Mission régionale d'autorité environnementale

**Avis délibéré de la mission régionale
d'autorité environnementale
Hauts-de-France
sur le projet de parc éolien de Vacquerie-le-Boucq
sur la commune de Vacquerie-le-Boucq (62)
Étude d'impact de décembre 2024**

n°MRAe 2025-9031

contexte éolien (page 128 étude d'impact)

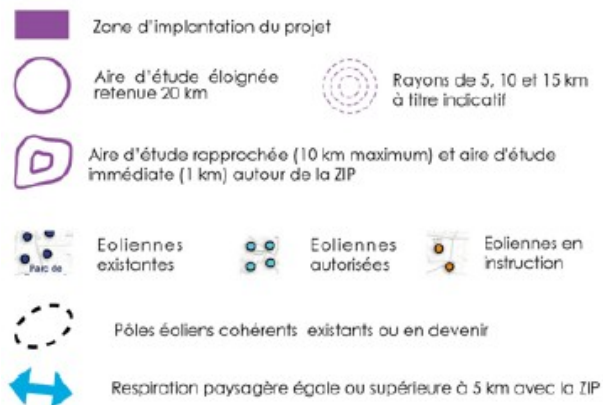
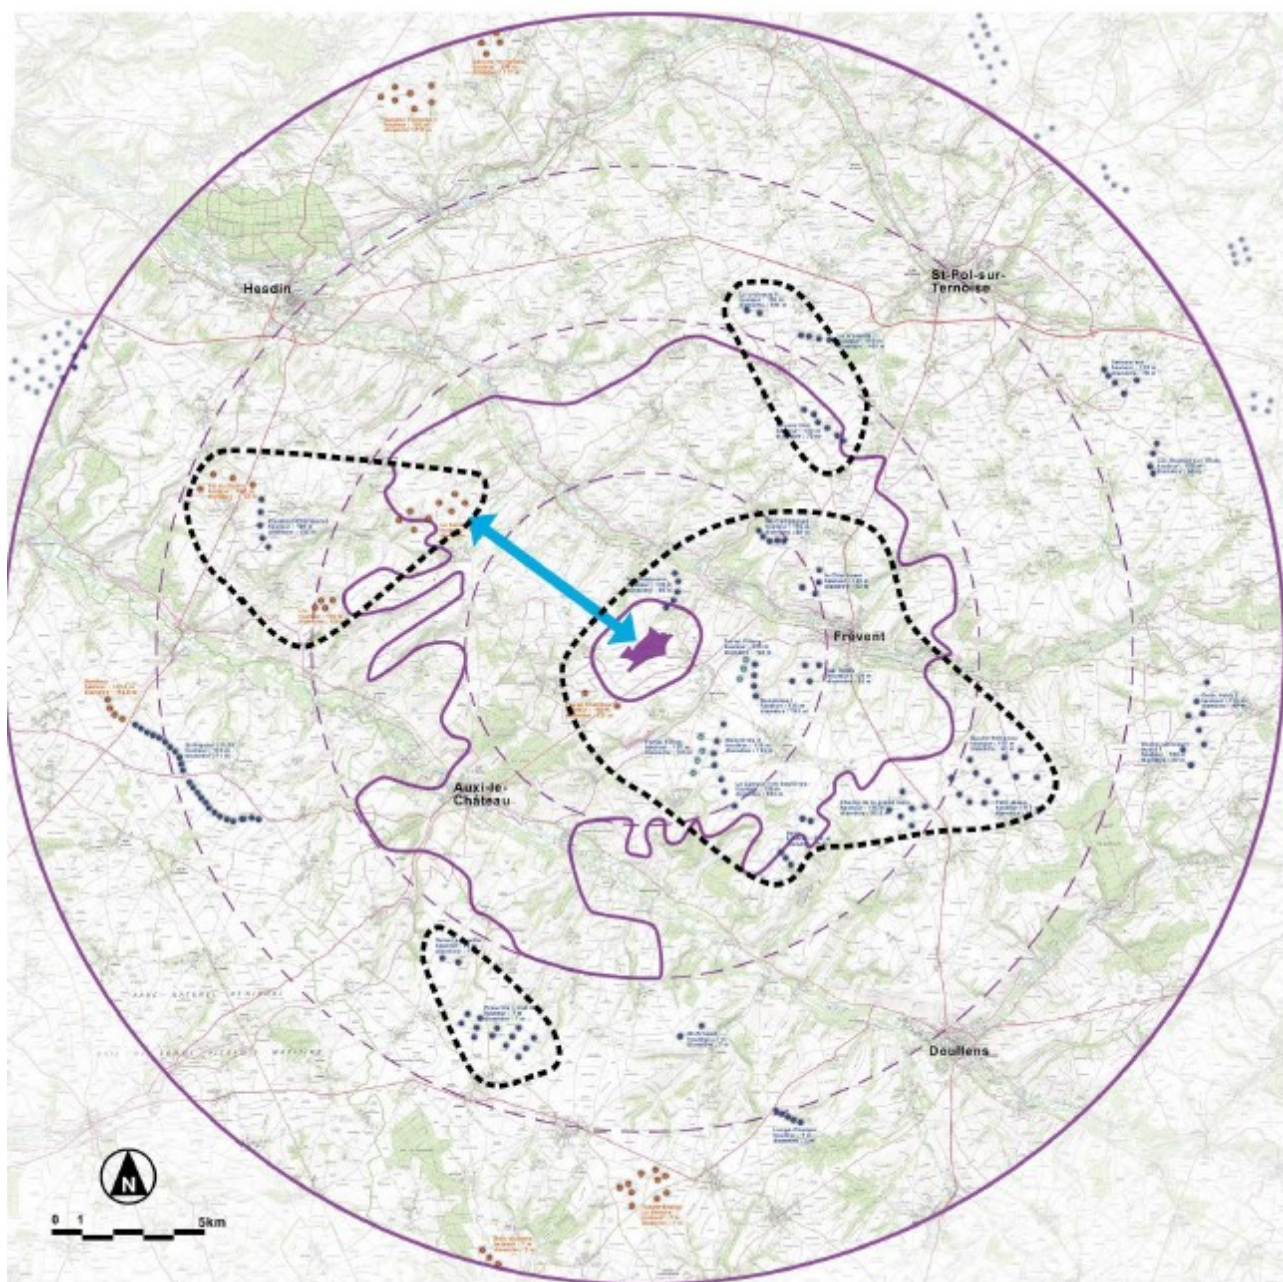
Des parcs situés à proximité du projet ont été refusés pour des motifs paysagers (les deux parcs de l'Épinette et des Cosmos³, ainsi que, plus récemment, le parc du Fossé Châtillon qui a fait l'objet d'un avis de l'autorité environnementale en février 2023⁴). Le motif de refus pourraient être indiqués et ces trois parcs pourraient figurer sur la carte du contexte. Le refus du parc du Fossé Châtillon a fait l'objet d'un recours.

L'autorité environnementale recommande d'insérer dans la carte du contexte éolien les parcs éoliens situés à proximité du projet qui ont été refusés.
